## 2003年5月23日 306 エアバッグの不具合

### リコール対象車の主要部元

### リコール編出一覧表

### 改善箇所説明図

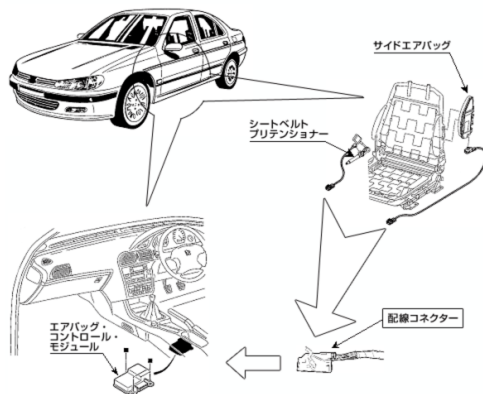
乗員保護装置において、エアバッグ・コントロール・モジュールへの配線が不適切なため、衝突時の信号が正常に伝達されず、横方向からサイド・エアバッグが作動する条件で衝撃を受けた場合、衝突を受けた側のサイド・エアバッグは作動せず、反対側のサイド・エアバッグが作動するおそれがある。

全車両、当該エアバッグ・コントロール・モジュールへのコネクタ―の配線を点検し、必要に応じて結線を修正する。

当該エアバッグ・コントロール・モジュールの配線用コネクタ―頭部に、黄色のペイントでマークを塗布する。
